Tilsynsrapport til offentliggørelse

Virksomhedens navn	Støjvold ved Motorring 4
Virksomhedens adresse	Snubbekorsvej 1, 2620 Albertslund
CVR nummer	66137112
Virksomhedstype	5.4 Deponeringsanlæg >10 t/dag eller kap. >25.000 t
Tidspunkt for tilsynet	28.10.2021
Baggrunden for tilsynet	Basistilsyn
Varsling af tilsynet	27. september 2021
Deltagere fra virksomheden	Birte Kvamm Lars Bertholdt Flemming Henriksen
Øvrige deltagere	
Tilsynet udført af	Patrik Leth Flyttov Jørgensen
Tilsynet omfattede	Fysisk gennemgang af støjvoldene, for at efterse slutafdækningen
Materiale udleveret

Billede 4 Grusstigen anlagt oven på støjvolden.

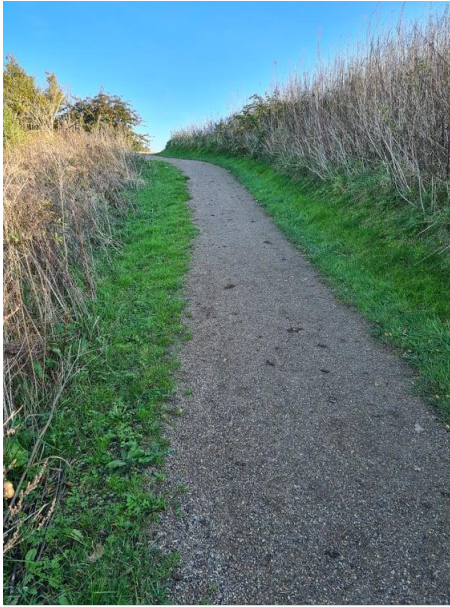
På støjtolden er blevet anlagt en grussti. Grusstien er blevet anlagt i forbindelse med den tilstødende golfbane. Slutafdækningen skal bestå af 1 meter jord, hvor mindst de øverste 30 cm skal være muldjord, jf. vilkår 7 af godkendelse 19. august 1980. Miljøstyrelsen tager stigen til efterretning, da slutafdækningen under gruset stadig overholder gældende vilkår, og grusstien, med sin størrelse og udformning, ikke vurderes at forhindre gennemtrængning af regn- og overfladevand.
